SERVICE INFO – INA 0095

Ulkonäöllinen muutos hihnankiristimessä 534 0168 10

Tuotenumero: 534 0168 10

Kuva 1: Vasemmalla on vanha malli, oikealla uusi malli

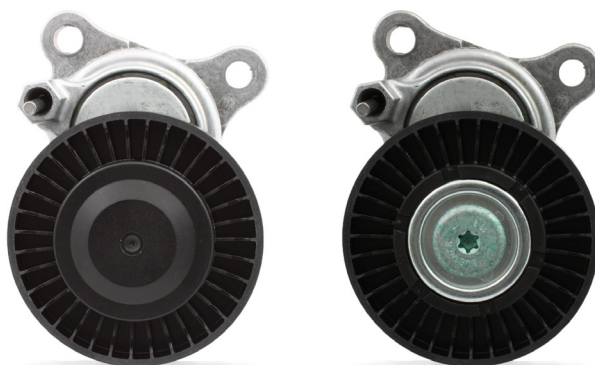
Jatkuvan tuotekehityksemme puitteissa modifioitiin kiristin tilausnumerolla 534 0168 10.

Näissä huoltotiedoissa näkyvät nykyisen (kuva 1 vasemmalla) ja uuden version (kuva 1 oikealla) ulkonäölliset erot.

Versiot poikkeavat toisistaan vain ulkonäöllisesti, ne täyttävät tekniset vaatimukset ja niitä voidaan siten käyttää rajoituksetta.
